SUPERINTENDENCIA DE INDUSTRIA Y COMERCIO			
RAD:	10-121980- -5	FECHA:	2013-01-17 08:22:03
DEP:	2020 DIRECCION DE NUEVAS CREACIONES	EVE:	378 FASE NACIONAL INCLUIDO CAPITULO I
TRA:	11 PCT-PATENTE DE INVENCION CAPITULOS I Y II	FOLIOS:	6
ACT:	519 PRESENTACION

Asunto: Radicación: 10-121980- -5
 Trámite: 11
 Evento: 378
 Actuación: 519
 Oficio: 408
 Folios: 6

Título de la solicitud: “Proceso eficiente de filtración del agua de un estanque para usos recreacionales y ornamentales, en donde la filtración se realiza sobre un volumen pequeño de agua y no sobre la totalidad del agua del estanque”.

Figura 2. D1

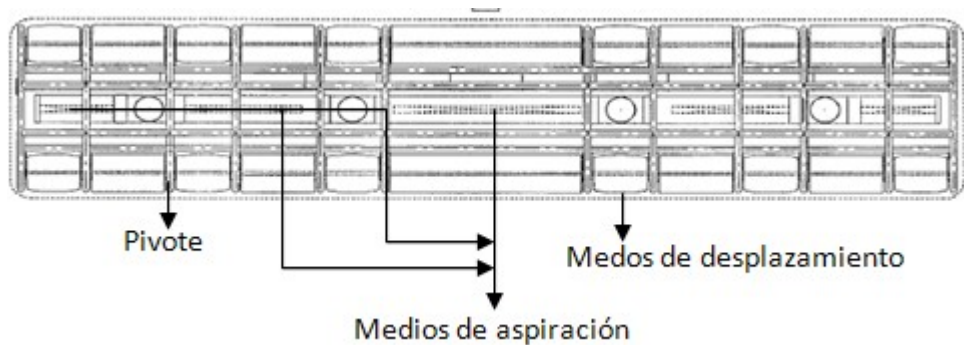
Características esenciales	D1
Bastidor estructurante (10)	El bastidor estructurante (10) (Fl.14, fig. 2)
Medios de acople (20) a un sistema de bombeo.	Medios de acople al sistema de bombeo (reivindicación 17, Fl. 45)
Medio de rodaje (30) con eje horizontal	Medios de rodaje (Fl.14, fig. 2)
Medios de deslizamiento rotativo (40) con eje vertical	Medios de desplazamiento continuo. (Fl.14, fig. 2)
Medios de aspiración (50) que comprende una pluralidad de líneas de aspiración.	Línea central de succión (27) formada por un tubo de PVC con cinco aberturas rectangulares inferiores de pared (14). (Fl.14, fig. 2)
Medios limpiadores (60)	Medios limpiadores (16). (Fl.14, fig. 2)
Medios de pivote (70)	En la figura 2 se puede observar medios de pivote que unen los medios de rodaje.

De acuerdo con el cuadro anterior donde se comparan las características técnicas de la reivindicación 16 con el documento D1, se concluye que el aparato aspirador que comprende un bastidor estructurante, medios de acople a un sistema de bombeo, rodamientos, medios limpiadores y medios de aspiración, ya era conocido en el estado de la técnica como se evidencia en las anterioridades encontradas. Por lo anterior la reivindicación 16 no es nueva.

- En adición a lo anterior, las siguientes reivindicaciones dependientes son afectadas así:
- Reivindicación 17: el documento D1 en las reivindicaciones 17 y 18, menciona que el dispositivo succionador cuenta con un bastidor estructurante, medios de acople entre los medios de aspiración (Fíg.2), presenta placas de sujeción y medios limpiadores. (Fl.45).
 - Reivindicación 18 y 21: en el capítulo descriptivo de D1, menciona que el bastidor estructurante es un armazón de acero que se une a una serie alienada de placas de acero para la sujeción de los medio de rodaje, consistentes en los ejes de rodillos de poliuretano de alta densidad y ruedas plástica. (Fl.27, Párr. 2).
 - Reivindicación 19: en la figura 2 del D1, se puede evidenciar medios de sujeción (medios de pivote) que conectan el bastidor estructurante, los medios de rodaje y los medios de aspiración.
